PARC EOLIEN DE CHAMP SERPETTE

10- AVIS MRAe

**Avis délibéré de la mission régionale
d'autorité environnementale
Hauts-de-France
sur le projet de parc éolien
de Champ Serpette
à Fonches-Fonchette, Hattencourt, Punchy et Liencourt-Fosse (80)**

n°MRAe 2020-4331

Implantation des équipements (source : étude d'impact, page 20)

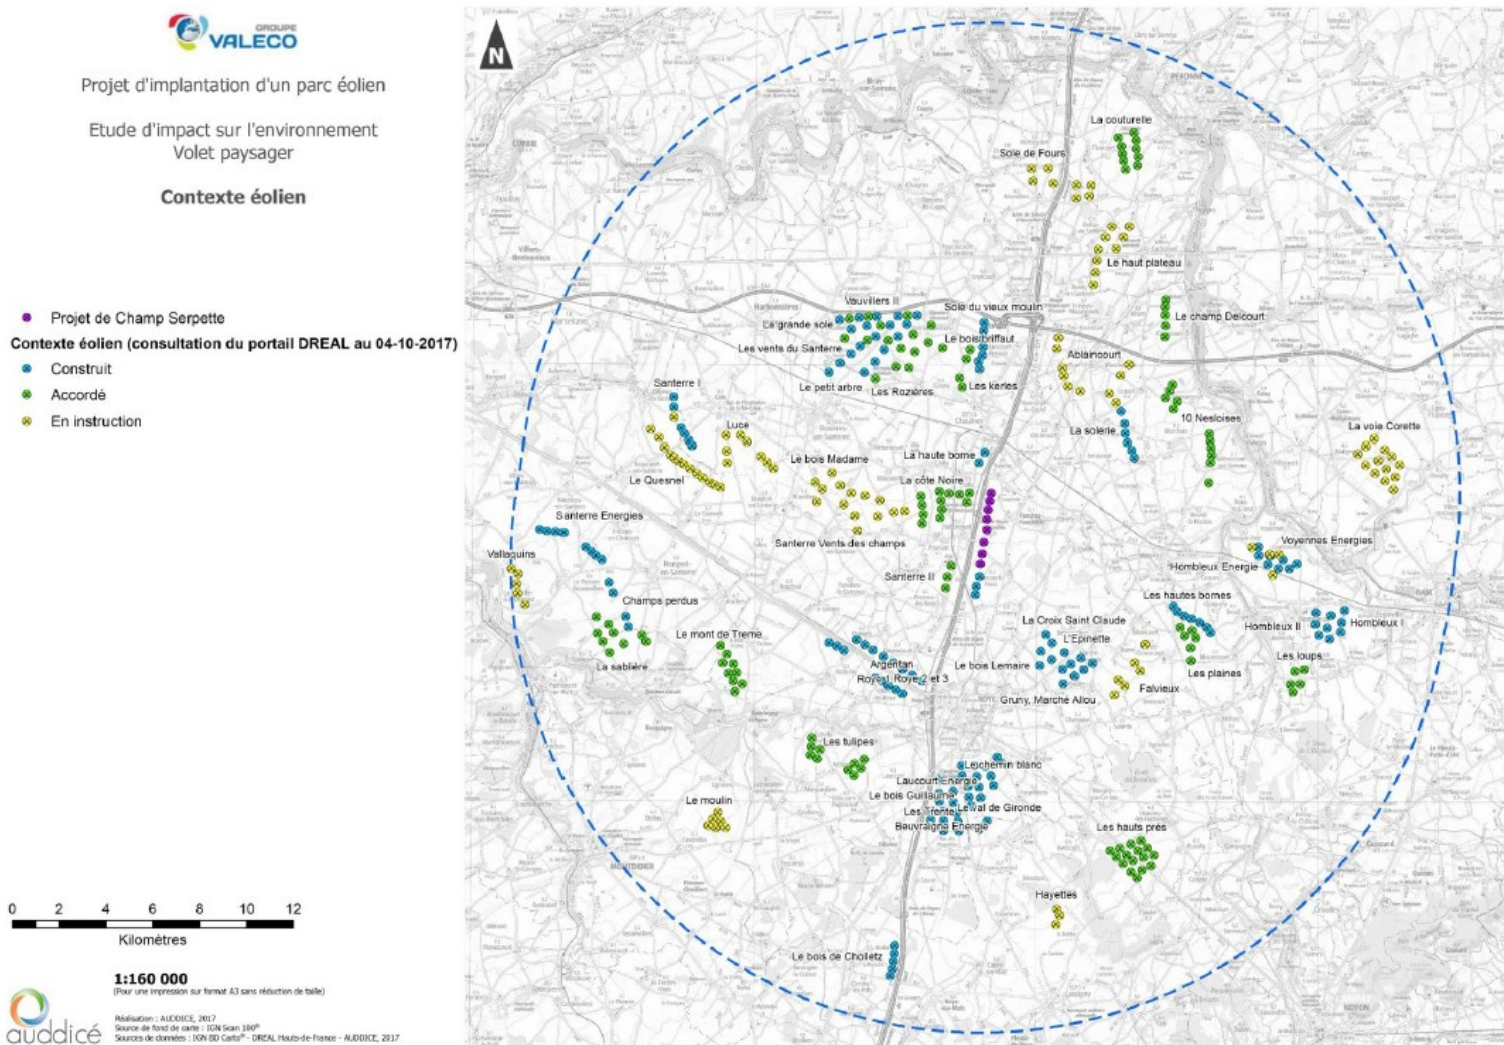
Le scénario retenu reste cependant impactant sur la biodiversité. Il maintient six éoliennes (les éoliennes E1, E2 E3, E4, E5 et E7) à moins de 200 mètres de haies existantes. Or, l'accord international Eurobats² relatif à la conservation des populations de chauves-souris européennes préconise une distance minimale d'implantation entre les éoliennes et les haies, boisements et milieux attractifs pour les chauves-souris de 200 mètres.

Des éoliennes seront implantées à proximité de zones d'enjeux pour l'avifaune. En effet, l'éolienne E1 s'implante au sein d'une zone de stationnement de Goélands bruns et l'éolienne E2 est située à moins de 200 mètres d'une zone de stationnement de Vanneaux Huppés et de Pluviers dorés, en période de migration post-nuptiale ; l'éolienne E5 est elle située à moins de 200 mètres d'une zone de stationnement de Vanneaux huppés en hivernage (cf. cartographies pages 58 et 61).

L'autorité environnementale recommande d'étudier une implantation des éoliennes E1, E2 et E5 en dehors des secteurs présentant une activité avifaunistique afin d'éviter, ou à défaut de réduire, les impacts sur les oiseaux.

Plusieurs éoliennes du futur parc (éoliennes E1, E2, E3, E4, E5 et E7) seront implantées à moins de 200 mètres de haies existantes. Or, le guide Eurobats préconise une distance minimale d'éloignement entre les éoliennes et les boisements et haies de 200 mètres.

Pourtant, le point 3 (situé à moins de 200 mètres en bout de pôle de l'éolienne E7) présente les niveaux d'activités les plus importants pour les chiroptères, toutes périodes confondues (plus de 1 000 contacts). En outre, les impacts sont susceptibles d'être sous-évalués en raison de l'insuffisance de l'état initial (absence d'inventaires en altitude, pression d'inventaire insuffisante sur les périodes de transit printanier et de migration/transit automnal).

L'autorité environnementale recommande d'étudier une implantation des éoliennes à plus de 200 mètres en bout de pôle des haies ainsi que de tout secteur où l'étude d'impact a mis en évidence une activité chiroptérologique notable.
